PARECER DA COMISSÃO DE AVALIAÇÃO

“Central Solar Fotovoltaica de Ourique e Linha elétrica de ligação à rede”

COMISSÃO DE AVALIAÇÃO

Figura 5. *Carta do Património Arqueológico, Arquitetónico e Etnográfico e condições de Visibilidade do Solo - Fonte: EIA, Volume 5, Anexo 3, Desenho 2.*

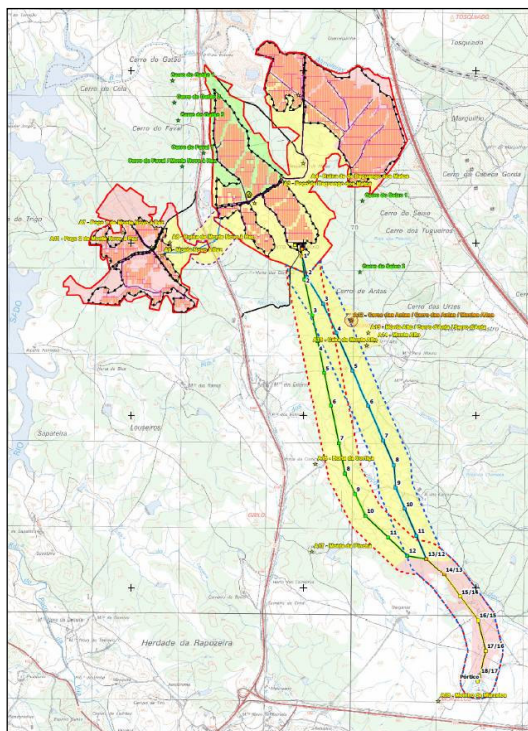
Considera que a potencial afetação de Cerro do Seixo 3 e 4 será «meramente periférica, uma vez que o Projeto não implica a sobreposição de infraestruturas em relação às áreas de dispersão de vestígios observados à superfície». Verifica-se que há um «afastamento significativo de elementos do Projeto a estas ocorrências, especialmente no caso de Cerro do Seixo 4, que se enquadra numa zona de montado de azinheira, que corresponde a área assinalada na Planta de Condicionamentos como interdita à instalação do Projeto». Para Monte Novo à Rez (A9) ocorre a sobreposição de módulos de produção fotovoltaica, pelo que se prevê a ocorrência de impacte negativo direto. Para este elemento arqueológico o EIA preconiza a remoção das infraestruturas da zona em causa, ou seja o ajuste do projeto.

Quanto à ocorrência A6, Ruína de estrutura pétreo das Almoleias, que se implanta sob um acesso previsto reabilitar, o EIA refere que «com o alinhamento indicado não permite a salvaguarda deste elemento», pelo que «propõe uma medida de minimização de ajuste do Projeto, para que o caminho seja reabilitado para que este elemento seja salvaguardado, aliás esta é a situação que atualmente existe».
